# LAGEPLAN ZUR VIDEOBEFAHRUNG

Schmutzwasser-Kanalisation  
Dorstadt- Nord

Sanierungsplan 1

BESTANDSPLAN NR. 2

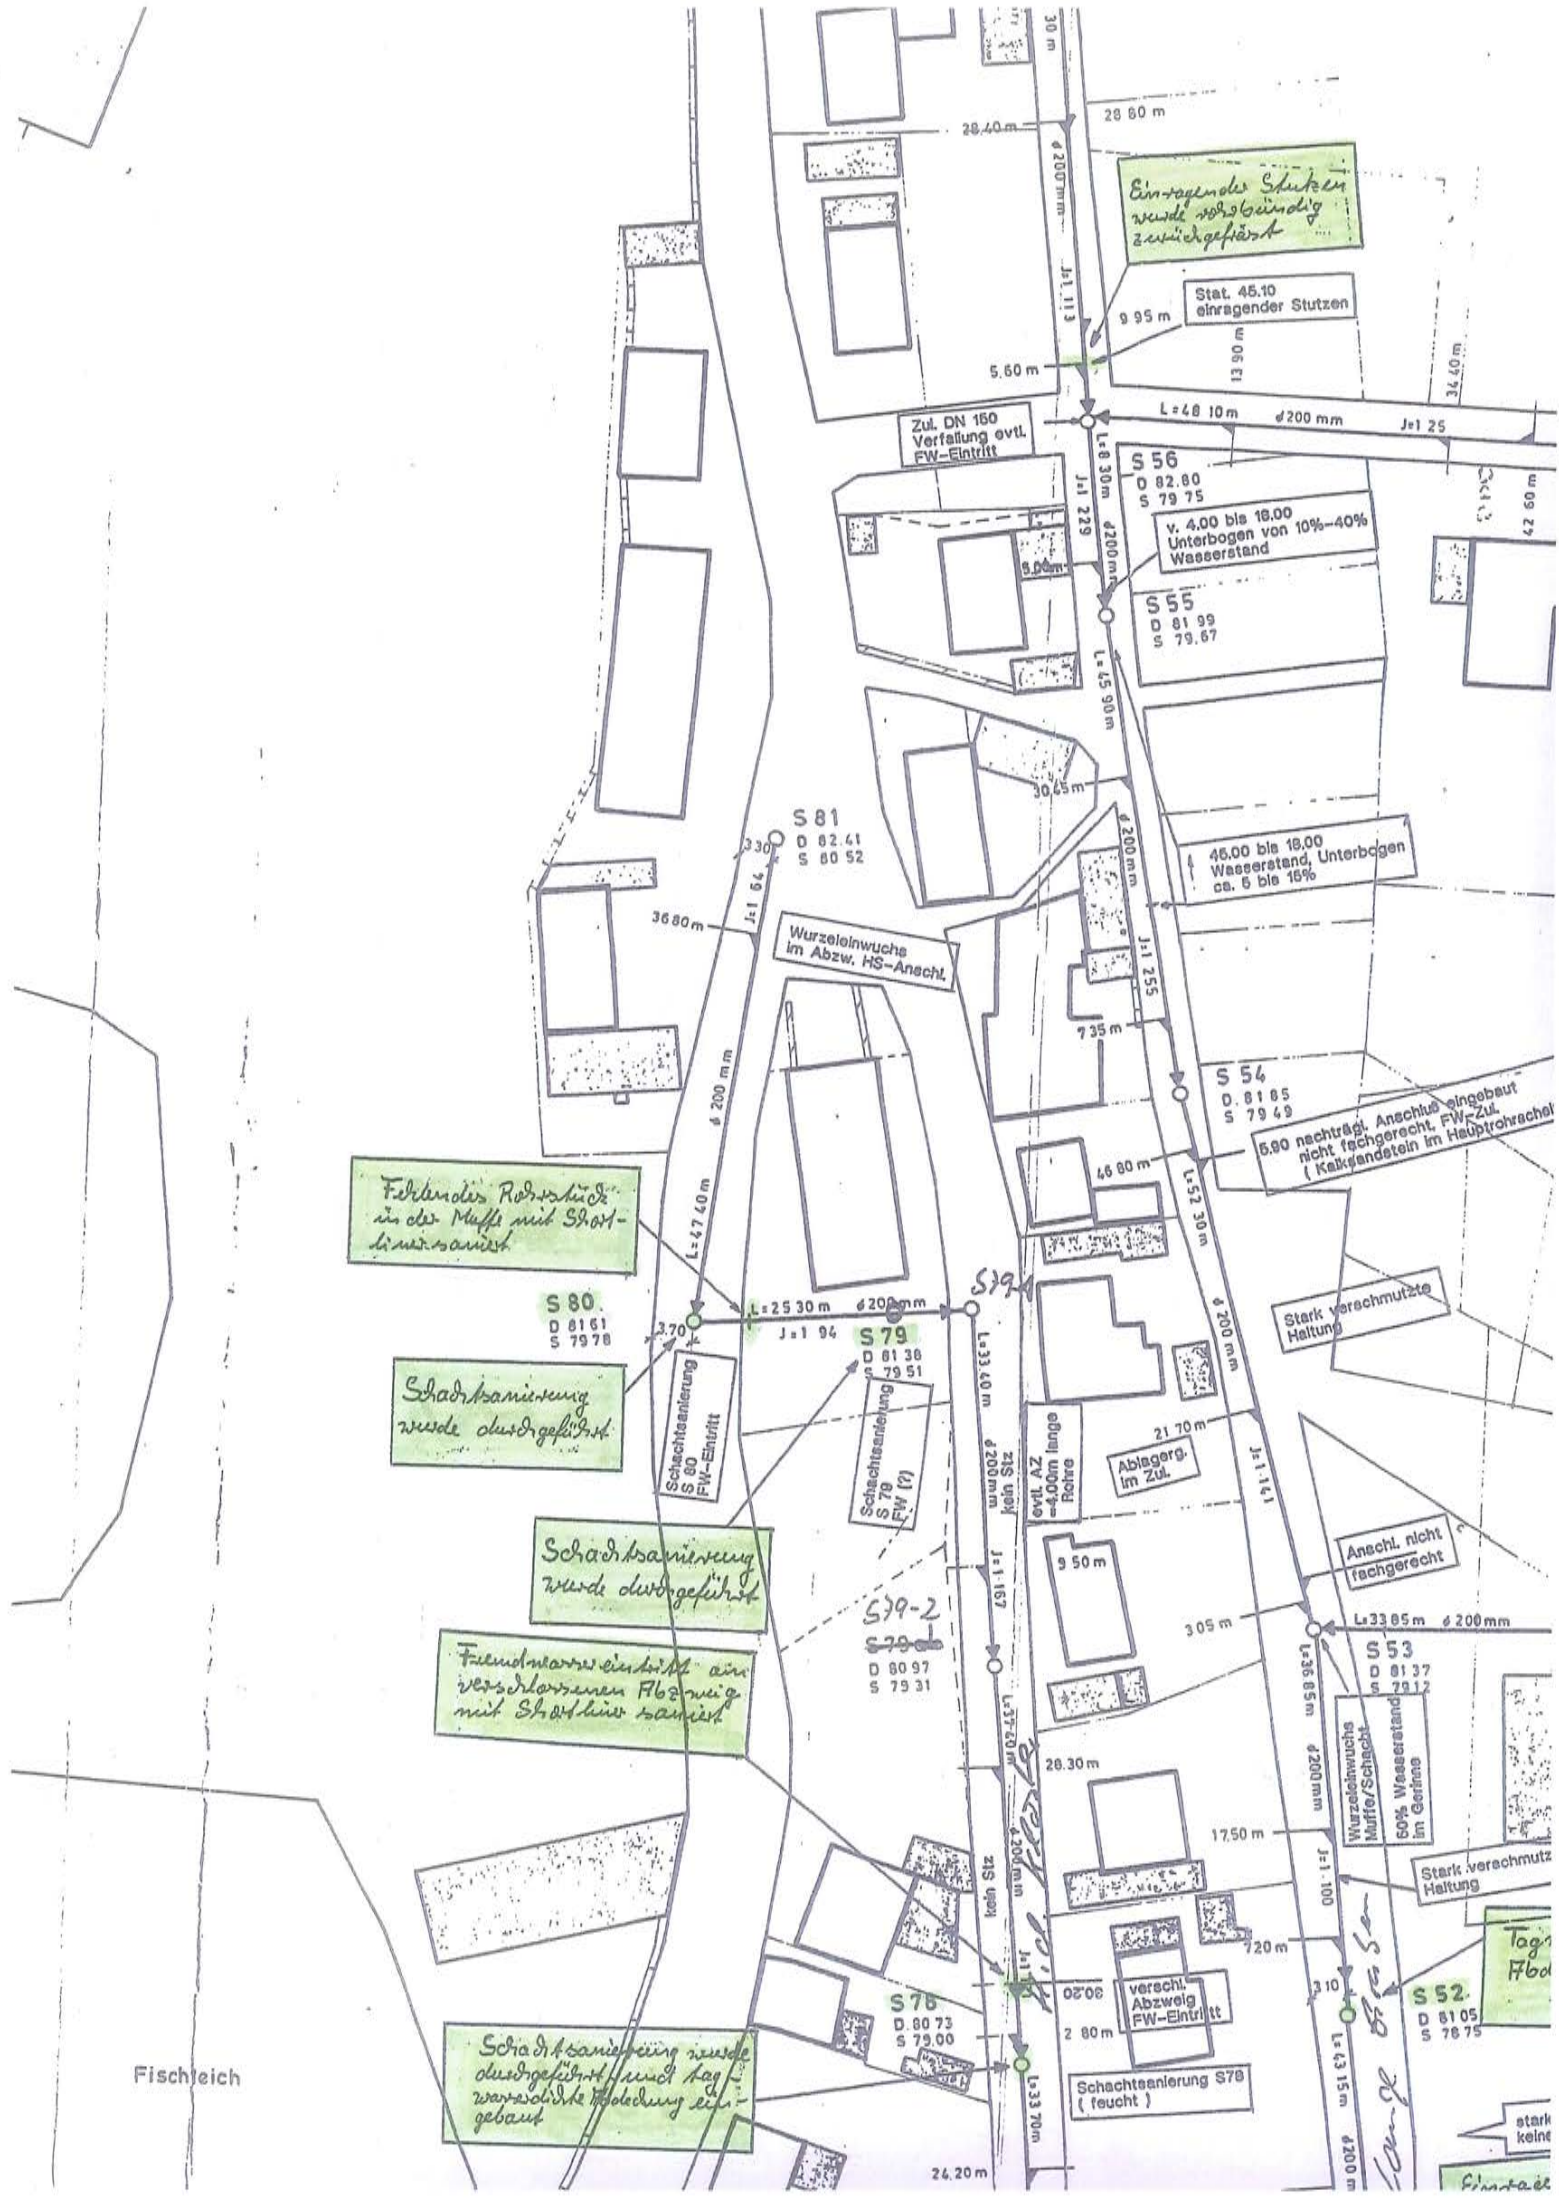
Stat. 45.10 einragender Stützen

Zul. DN 150 Verfassung evtl. FW-Eintritt

v. 4.00 bis 18.00 Unterbogen von 10%-40% Wasserstand

45.00 bis 18.00 Wasserstand, Unterbogen ca. 5 bis 15%

Wurzeleinwuchs im Abzw. HS-Anschl.

5.80 nachträgl. Anschluß eingebaut nicht fachgerecht, FW-Zul. (Kalksandstein im Hauptrohrschal)

Schachtsanierung S 79 FW (?)

stark keine  
Fischleich

Schadstellen wurden bereinigt

Einragende Stütze wurde vollständig zurückgeführt

Fehlendes Rohrstück in der Maffe mit Stahl-Linien ersetzt

Schachtsanierung wurde durchgeführt

Schachtsanierung wurde durchgeführt

Fundament eintritt am verschlossenen Flözweg mit Stahl-Linien ersetzt

Schachtsanierung wurde durchgeführt und Tag-Verrohrung eingebaut
